Überarbeitung Schutzverordnung

Mitwirkungsbericht

1. Einleitung

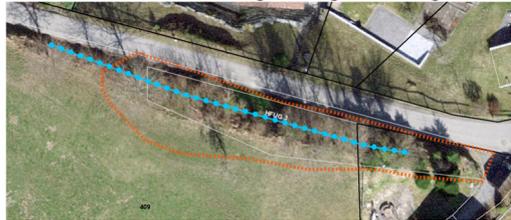
- 4 Die Unterhaltskosten und allfällige Sanierungen der TM 7 sollen zulasten der Gemeinde gehen. Eine schriftliche Vereinbarung ist zu erstellen. Bereits heute wird der Unterhalt nicht vom Eigentümer getragen. Dies soll auch in Zukunft so bleiben. Die Eigentümerin ist bereit die Trockenmauer der Gemeinde zu übertragen bzw. eine Grenzbereinigung vorzunehmen. Die Erstellungs- und Unterhaltskosten sind Sache der Gemeinde, Kanton und Bund. Der Eigentümer ist nicht bereit allfällige Kosten zu tragen.

Die Mauer bildet die Grundstücksgrenze zu einer Parzelle im Eigentum der Gemeinde. Sie ist auch eine gute ökologische Ergänzung zum bestehenden Feerbachobjekt. Anpassungen oder Unterhalt sind daher nur in Absprache beider Grundbesitzer möglich.

Primäres Anliegen einer Aufnahme in die SVO ist die Verhinderung der Zerstörung des Objektes. Ist eine Mauer in der Schutzverordnung enthalten, ist auch eine Mitfinanzierung allfälliger Sanierungsarbeiten durch externe (z.B. Kanton) möglich. Aufgrund ihrer Bedeutung soll die Mauer in die Schutzverordnung aufgenommen werden.

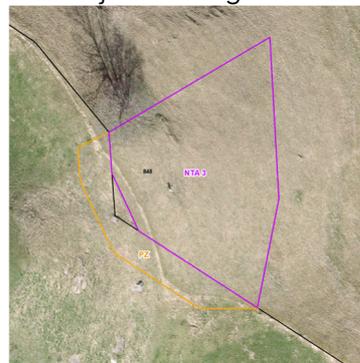
14 Das betroffene Gebiet im Unterdorf Vilters soll in die Ortsbildschutzgebiet-Kategorie B eingeteilt werden. Es geht um den Strukturschutz. Das hat zur Folge, dass neue Bauten und Anlagen sich an den wesentlichen Merkmalen der bestehenden Bebauung, wie Kubatur, Proportionen, Stellung und Ausrichtung zu orientieren haben. Konkret kann aber die Frage, was noch genau zulässig ist und was nicht, anscheinend nicht beantwortet werden. Es ist aber für jeden Eigentümer äusserst wichtig zu wissen, wie er seine Liegenschaft aktuell und künftig nutzen/umbauen/erweitern kann.

Meine Liegenschaft ist in der Zone WG3 (alt) bzw. WG 13.5 (neu) eingezont, aber (noch) nicht voll ausgebaut. Wenn nun mit der Schutzverordnung meine Liegenschaft unter einen Strukturschutz gestellt werden soll, befürchte ich, dass ich meine Liegenschaft nicht mehr zonenkonform und den aktuellen Wohnbedürfnissen angepasst umbauen oder erneuern kann (Gauben, Aussenerschliessungen, zonenkonforme Ausnützung, etc.). Ohne Unterschutzstellung sind nur die Zonenvorschriften und die Bestimmungen im Baureglement zu beachten. Eine Beeinträchtigung durch unklare ("gummige") Bestimmungen in der Schutzverordnung würden entfallen.

Zweck der Erweiterung des Ortsbildschutzes im östlichen Teil der Dorfstrasse bis zum Vadanabach soll sein, die angeblich historisch gewachsene, wertvolle Dorfauftaktsituation von Osten her zu stärken. Hierfür braucht es aber keine neuen Schutzvorschriften. Die Dorfauftaktsituation ist nicht von historischer Bedeutung und ist schon in den vorherigen Jahrzehnten der Situation angepasst und ohne Schutzverordnung entstanden. So ist im ISOS-Bearbeitungsprotokoll von 1999 erwähnt, dass ausser der Kapelle der Hl. Anna die Gebäude meist (aber eben nicht immer) parallel zur Hauptstrasse stehen, es aber mehrere giebelständige Wohnhäuser und ebenso viele Mehrzweckbauten hat, die teils giebel-, teils aber traufständig angeordnet sind.

Die übergeordnete Gesetzgebung und Rechtsprechung führten zu einer Einstufung des Ortsbildes von Vilters als von kantonaler Bedeutung. Die Zuständigkeit für die Festlegung des Perimeters liegt bei den entsprechenden kantonalen Amtsstellen. Im Rahmen der Abklärungen wurde die aktuelle ortsbauliche Situation noch einmal geprüft und mit der Zuweisung zum Ortsbildschutz B bereits Zugeständnisse erreicht (gemäss ISOS würde es sich um ein Substanzschutzgebiet A handeln). Ein weiteres Zugeständnis ist die Festlegung der Beurteilungszuständigkeit von Bauvorhaben durch die Gemeinde (OS B lokale Bedeutung) und nicht durch die kantonale Denkmalpflege.

Zonenplan und Baureglement gelten unverändert (Ausnutzung, Abstände etc.). Ein Ortsbildschutz kann in bestimmten Fällen hier sogar Abweichungen ermöglichen, wenn diese im Sinne des Ortsbildes sind (beispielsweise Abstände). Einzig gestalterisch kann es über die Bestimmungen des Ortsbildschutzes zu Einschränkungen kommen. Diese können aber erst im konkreten Einzelfall beurteilt werden.
